AVIS
DE L'HYDROGEOLOGUE AGREE EN MATIERE
D'EAU ET D'HYGIENE PUBLIQUE

Révision des Périmètres de Protection
Captages d'Ar Poulloudu

COMMUNE DE PLÉVIN
Département des Côtes d'Armor

Syndicat Mixte d'Adduction en Eau Potable de Kreiz Breizh Argoat
(SMAEP KBA)

Figure 16 : Contour du bassin d'alimentation supposée des captages d'Ar Poullodu

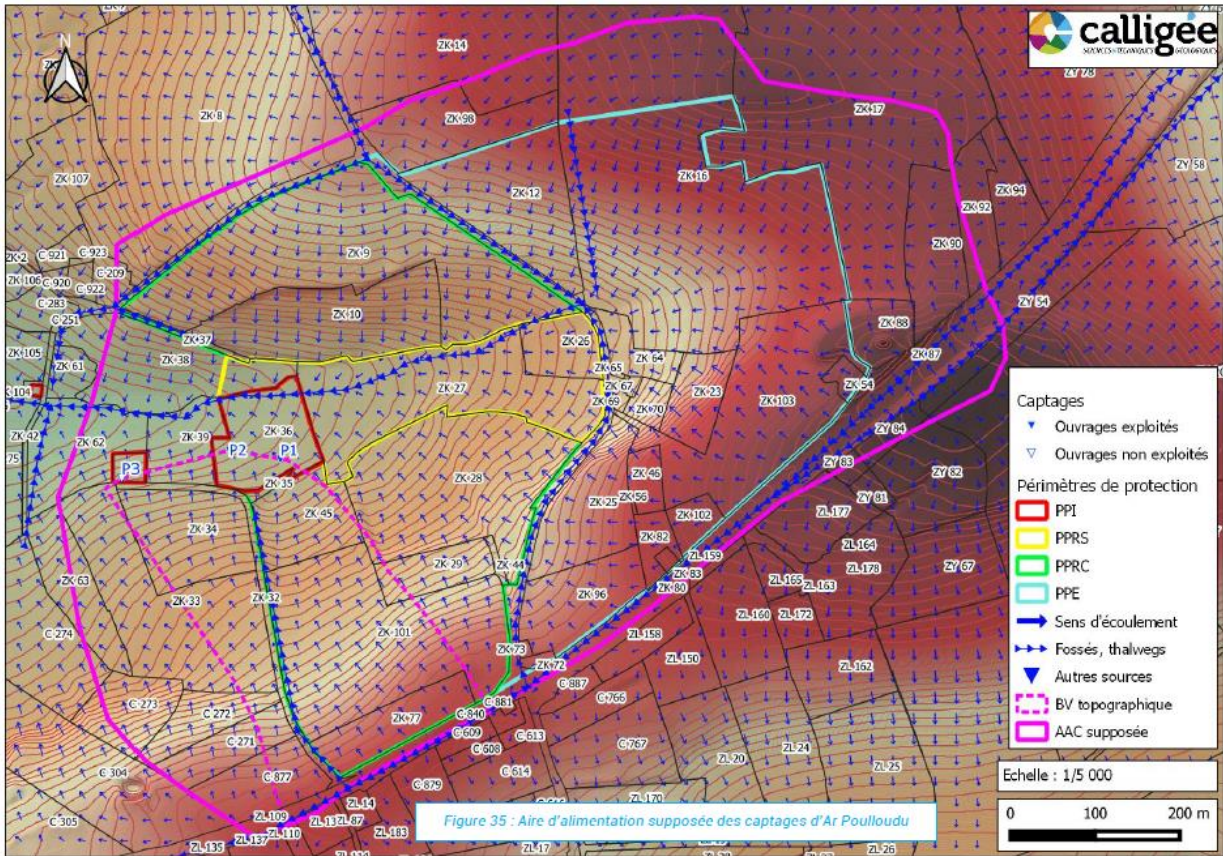
En se basant sur les éléments structuraux, la géomorphologie et les sens d'écoulements superficiels, la prise en compte des failles et linéaments d'orientation Est/Ouest, l'éventuelle relation hydraulique nappe/ruisseau du Moulin de Kervern, Calligee a défini une aire d'alimentation maximale représentée sur la carte ci-après (en rose), elle représente environ 66 hectares.

Il n'existe pas d'éléments permettant de délimiter avec certitude l'aire d'alimentation des puits (piézométrie, traçage, relation hydraulique cours d'eau/nappe, etc.), c'est pourquoi, la totalité de la surface de l'aire d'alimentation définie par Calligee sera considérée comme pouvant alimenter les Puits d'Ar Poullodu.

sur extrait cadastral

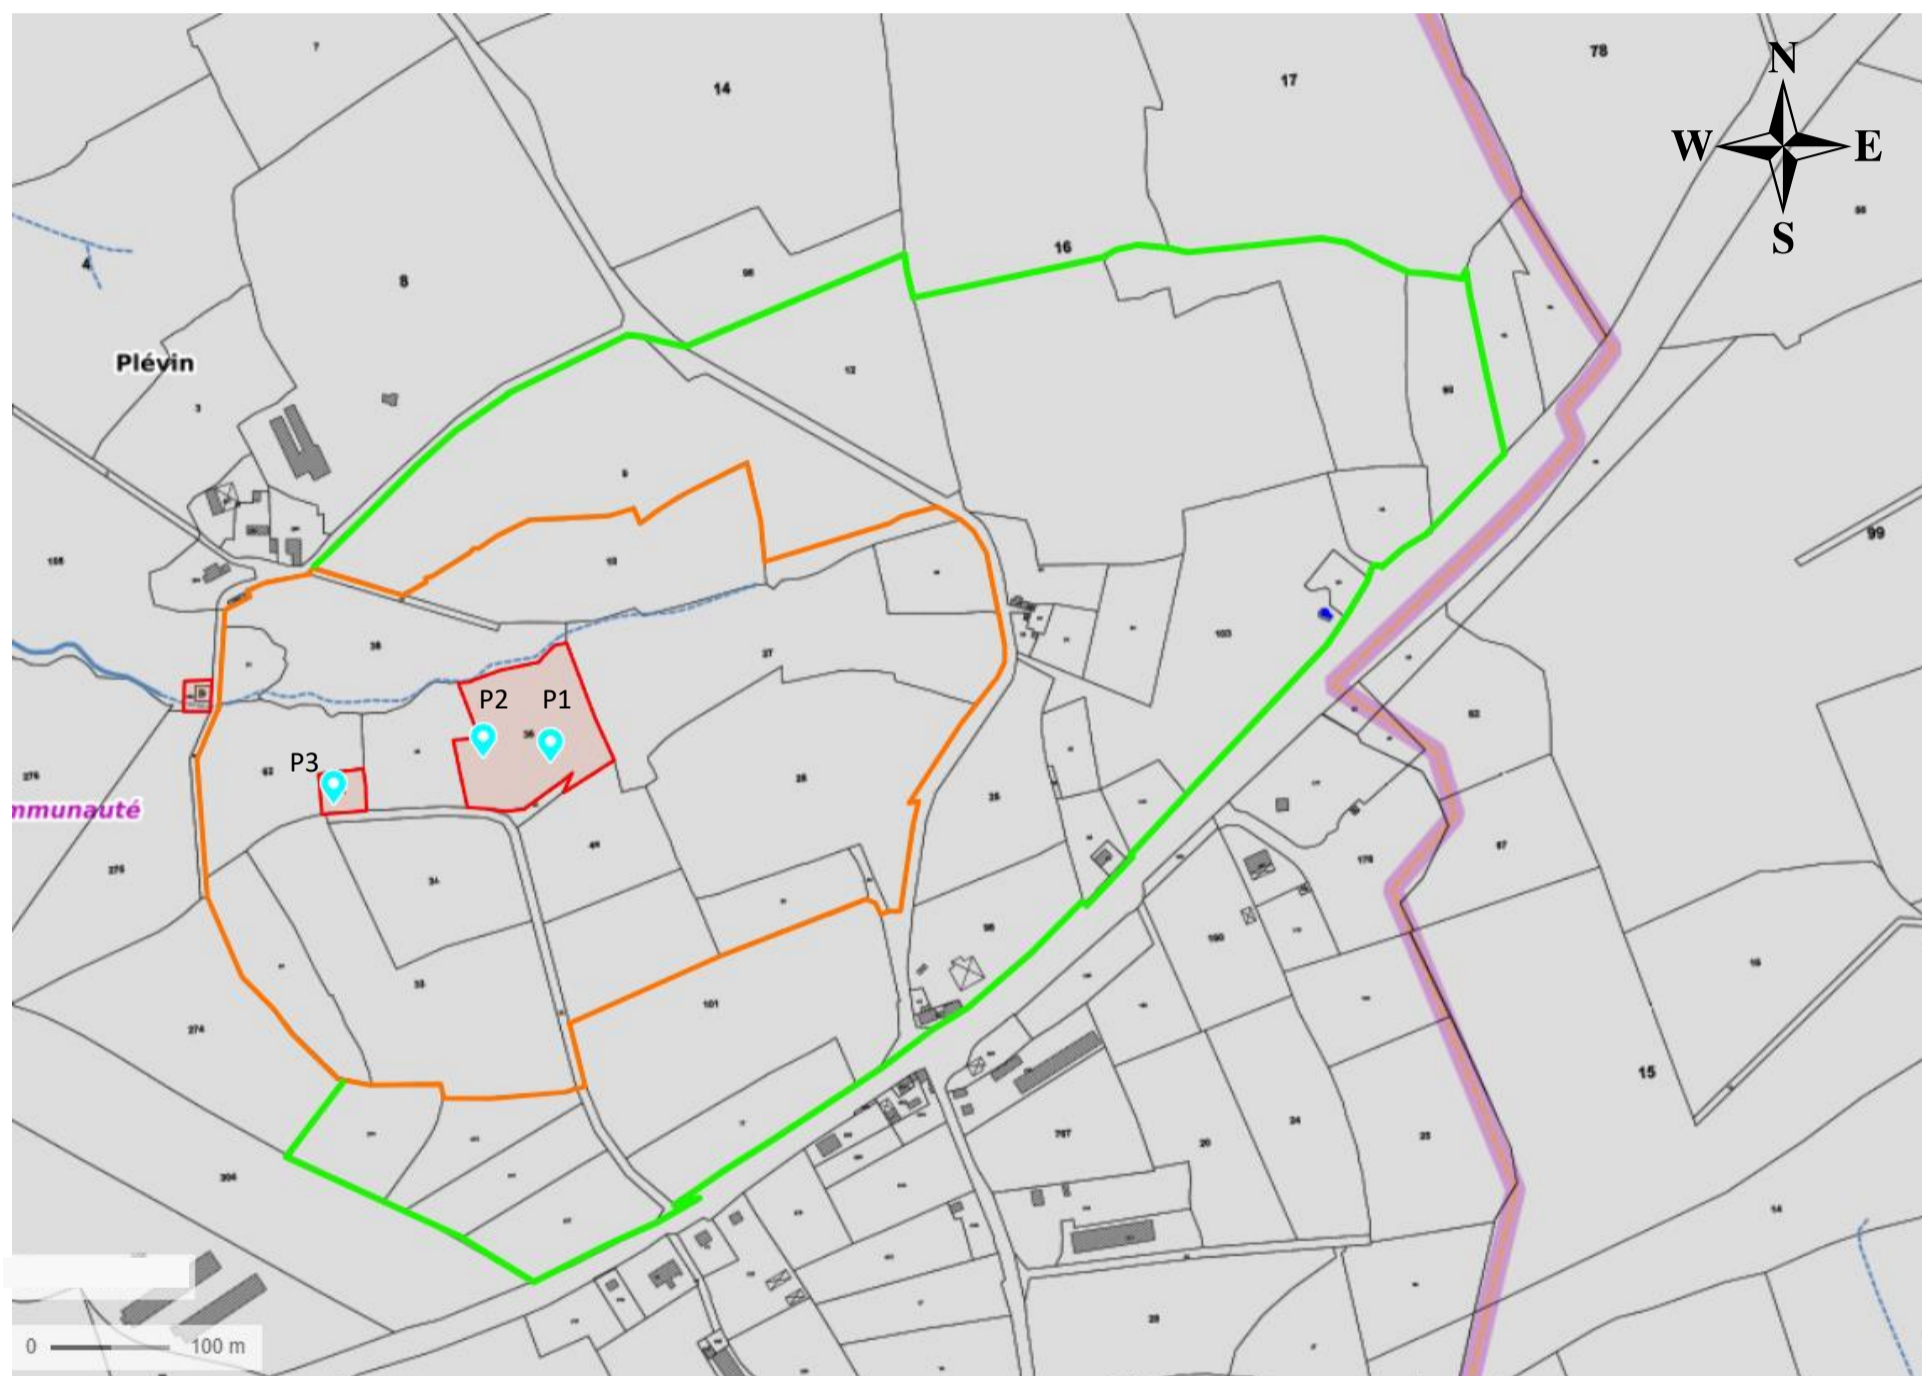
Par rapport aux propositions de délimitation des périmètres de protection rapprochée, faites par le bureau d'études Calligee, les limites de ces périmètres ont été modifiées, dans ce rapport, pour les raisons suivantes :

- Interdiction de création de plans d'eau, de mares ou d'étangs.
- Interdiction de création de réseaux de drainage.
- Interdiction de création de dépôts d'ordures ménagères et autres produits fermentescibles, d'immondices, de détritiques, de déchets communément désignés inertes, de produits radioactifs et de tous produits et matières susceptibles d'altérer la qualité des eaux par infiltration ou ruissellement.

- Les cultures annuelles sont autorisées.
- Les sols ne doivent pas être laissés nus durant la période de fort lessivage. En l'absence de culture ou de prairie en place, un couvert végétal doit être implanté selon les modalités suivantes :
